Udvendig isolering på beton

**Evaluering af
Unaaq 13-19**

BYG R-407, 2019

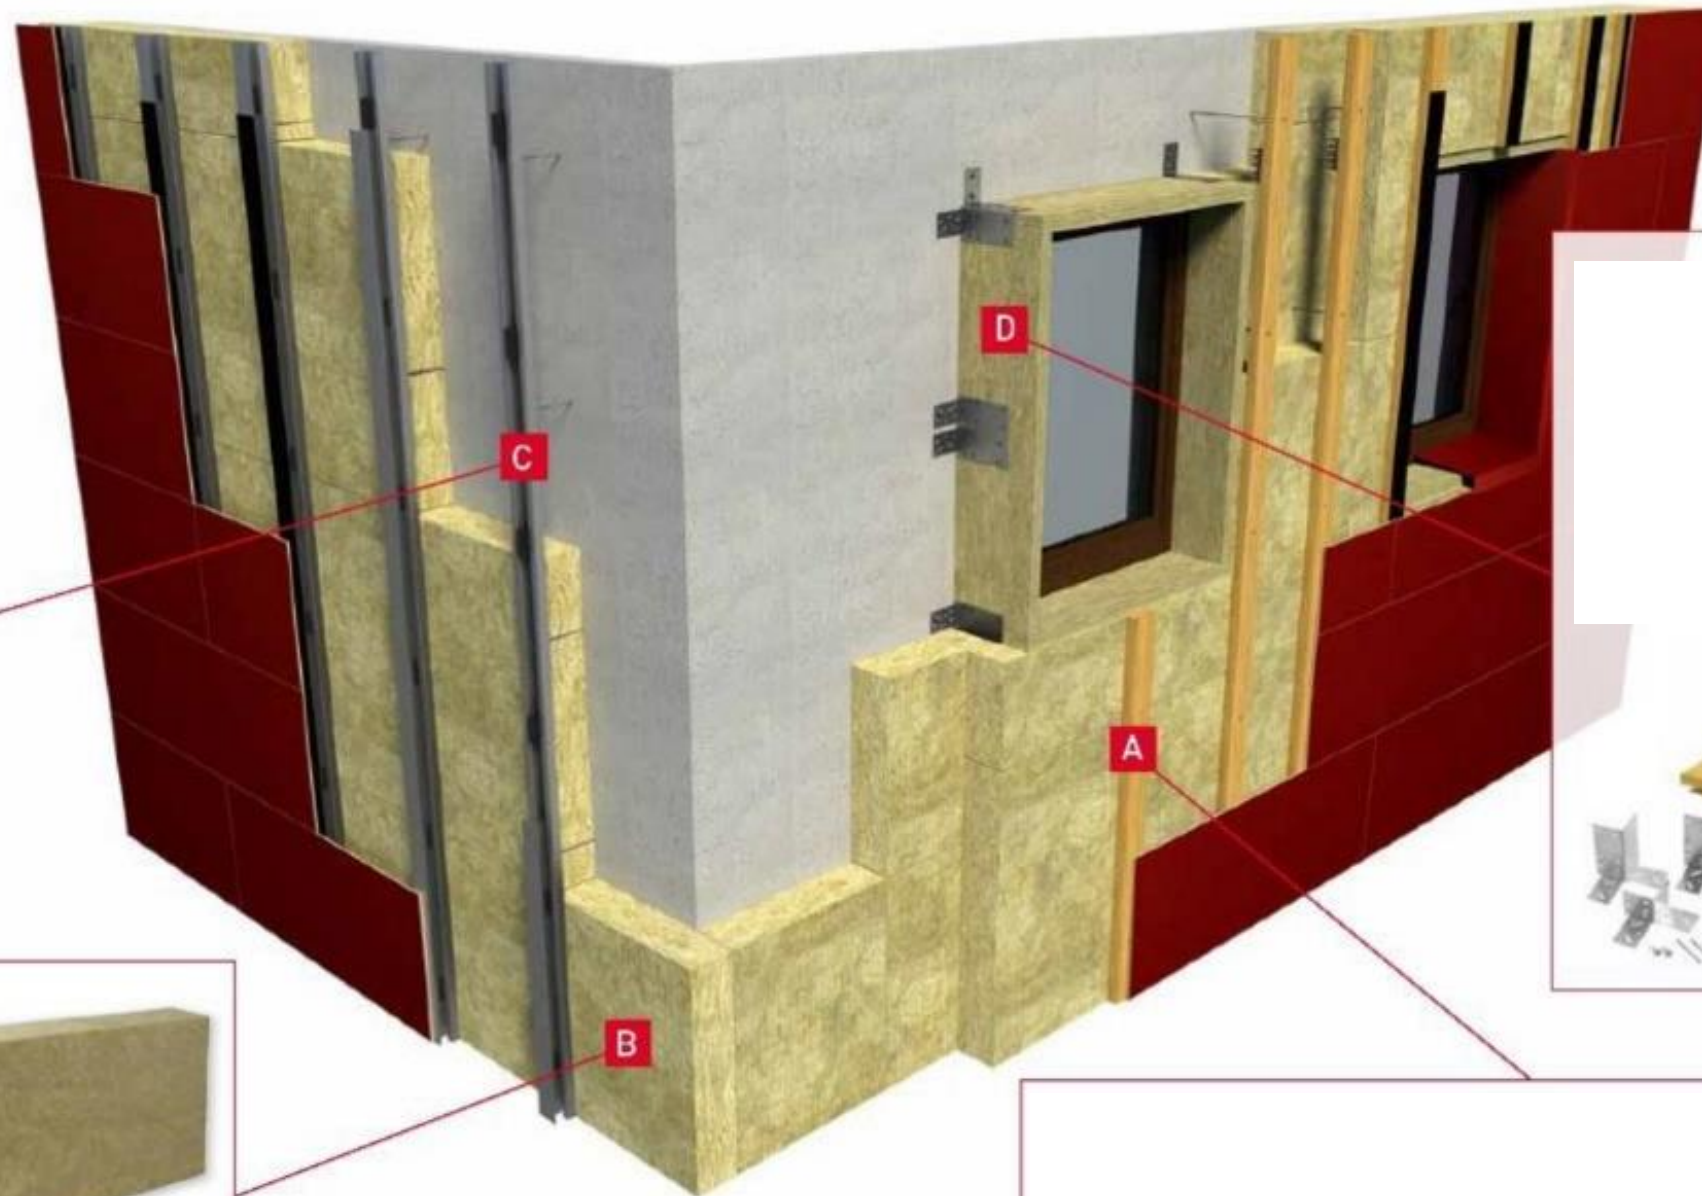
Figur 9. Fotos fra opførelsen. Især omkring etagedækkene ser betonoverfladen ud til at være mere ru end Rockwools (nuværende) forskrifter. På billedet øverst kan man på hjørnet af nederste etageadskillelse (rød pil) se, at ujævnheden må ligge over de maximale 5 mm. På foto herunder ses tilsvarende ujævnheder omkring etagedækket, men også brystningerne ser ud til at være ujævne.

- Betonen skal være meget jævn
- Afslibes / udspartles
- Samlingsdetaljer lette partier, vinduer, døre.

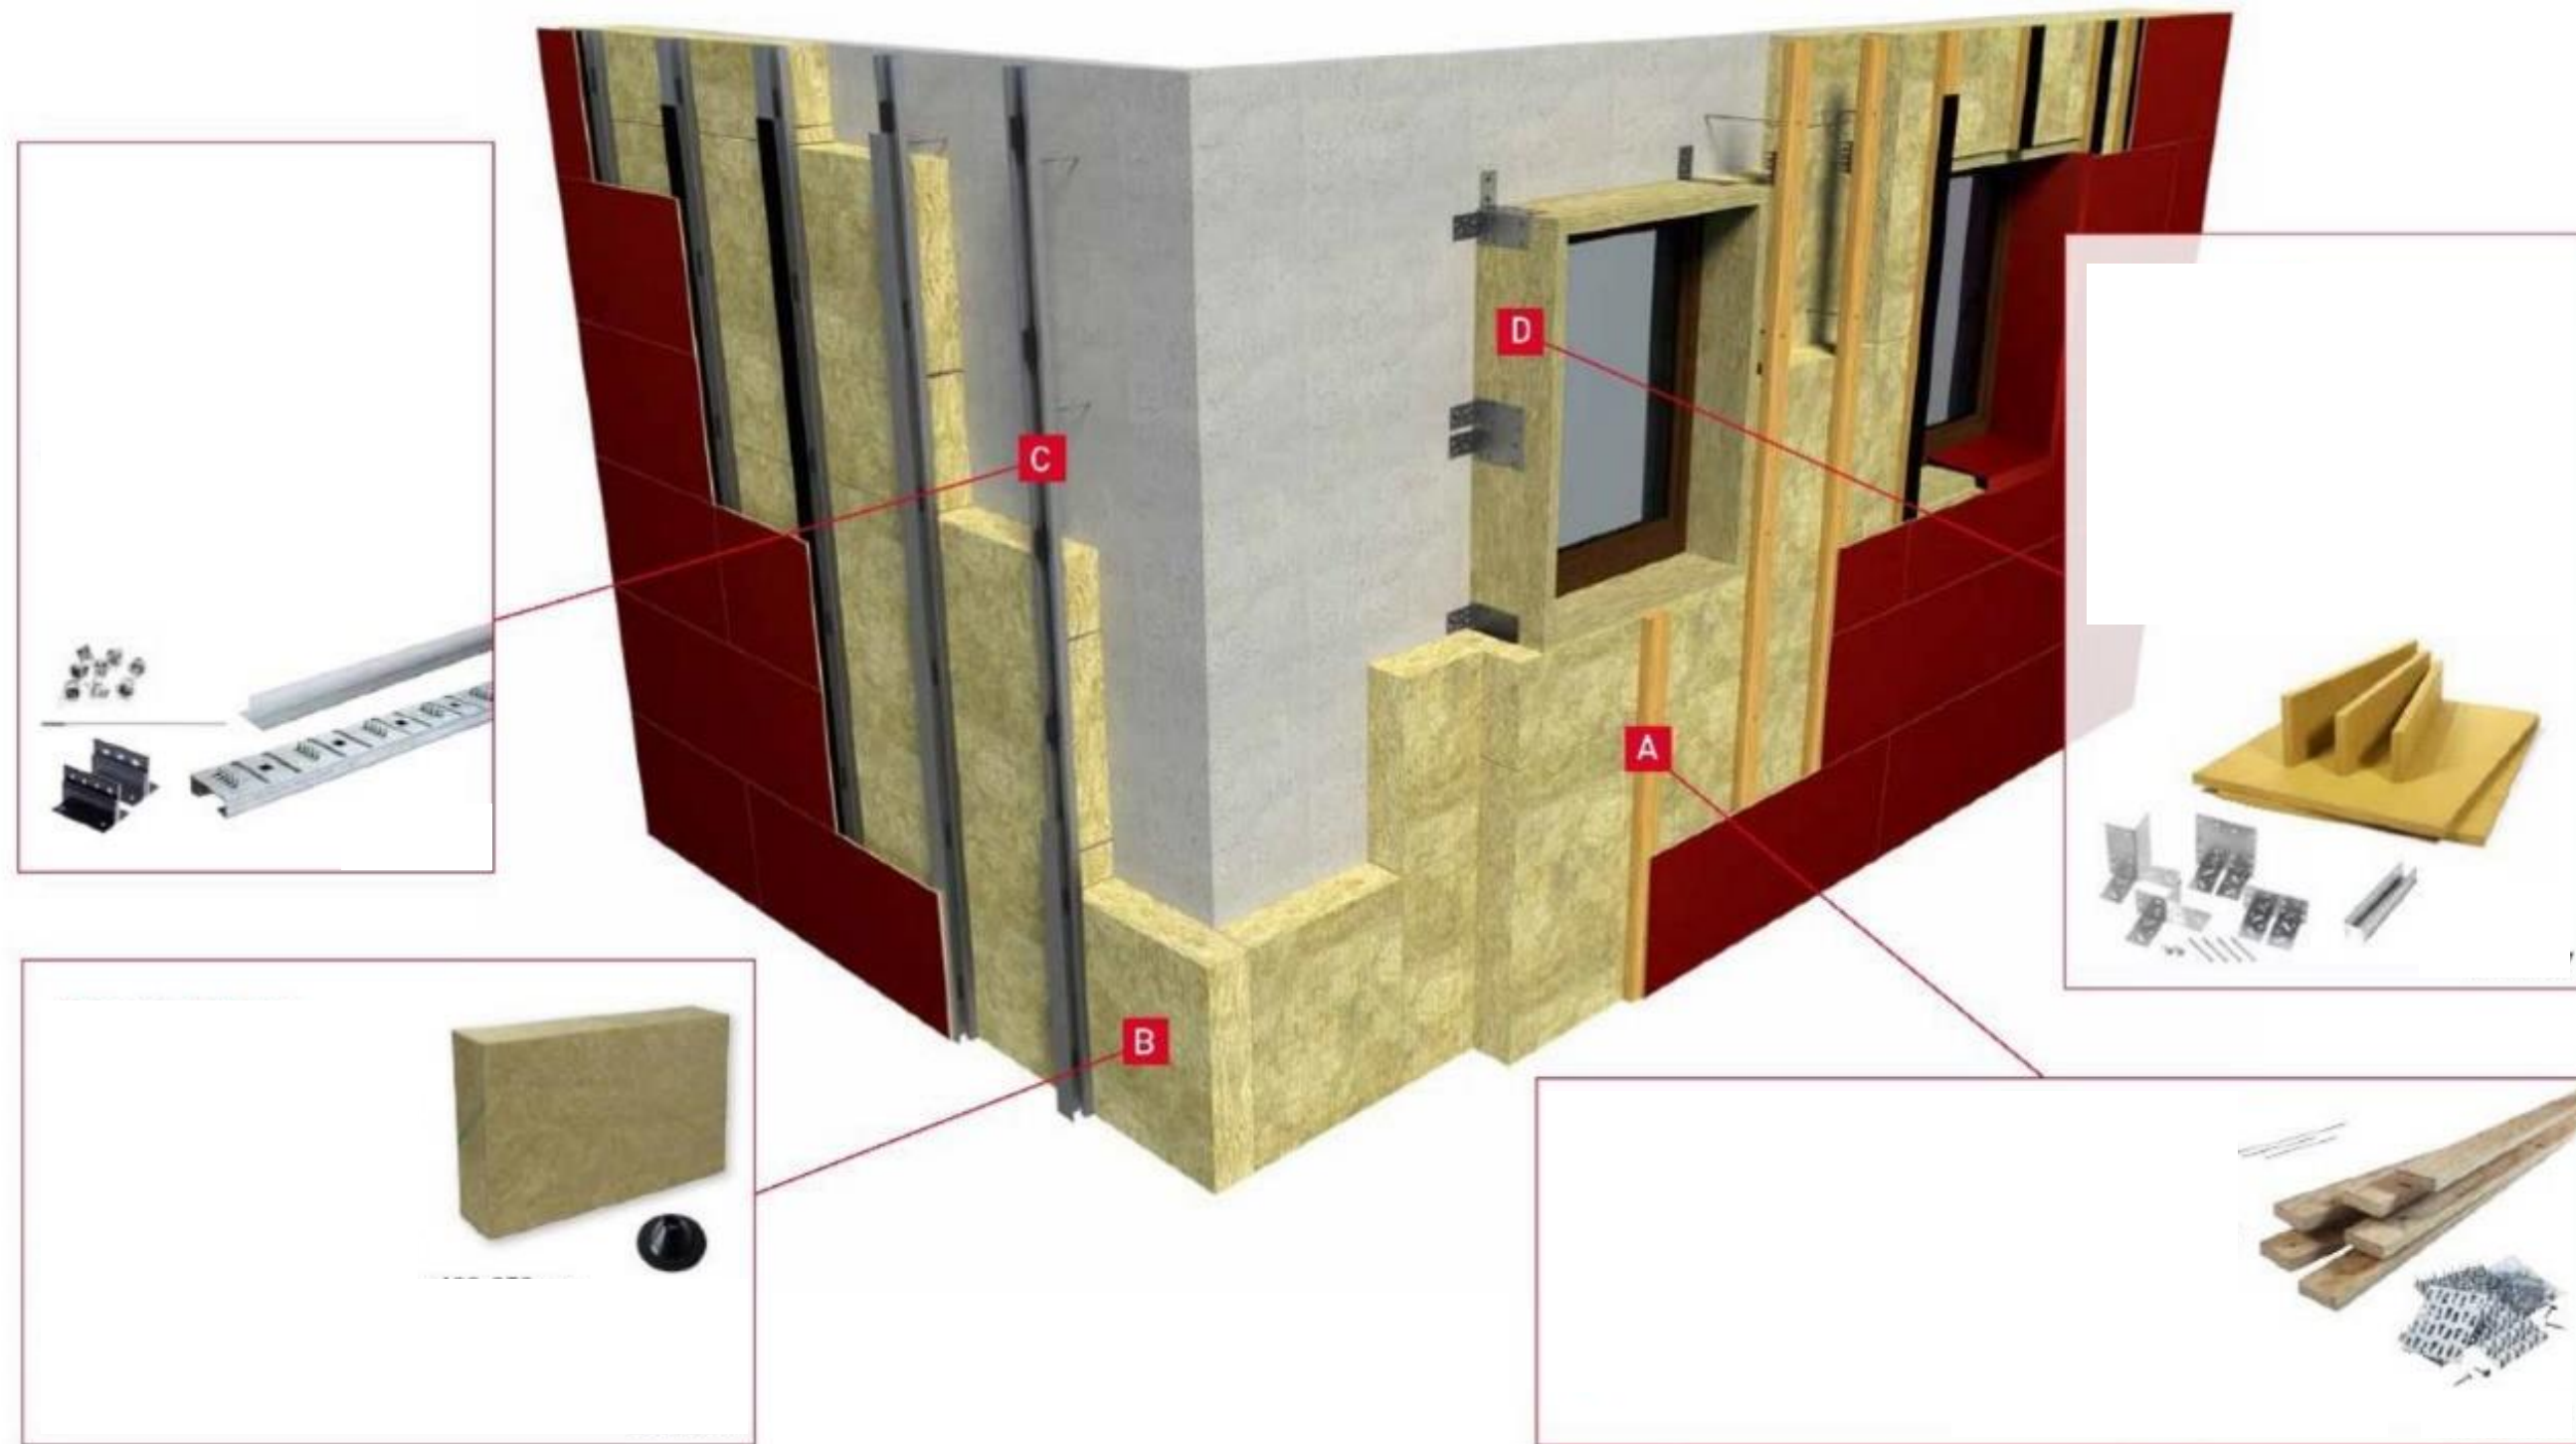
Fig. 10. Billeder fra opførelsen af nr. 13-15. Øverst oversigtsbillede der viser, hvordan REDAir batts er sat op med discs/skruer og LVL lister over samlingerne. Der er lodrette samlinger, der ikke er dækket (gule pile). Rød pil markerer et sted, hvor et af isoleringsbatts'ne er beskadiget og ikke slutter tæt i den vandrette samling. Nederst et nærbillede, der viser hvordan isoleringen er sat op i mindre stykker, hvoraf ikke alle er mekanisk fastgjort. Pilen th viser, hvordan der kan være luftrum bag isoleringen, fordi betonen ikke er tilstrækkeligt plan. De to billeder er ikke taget samtidigt.
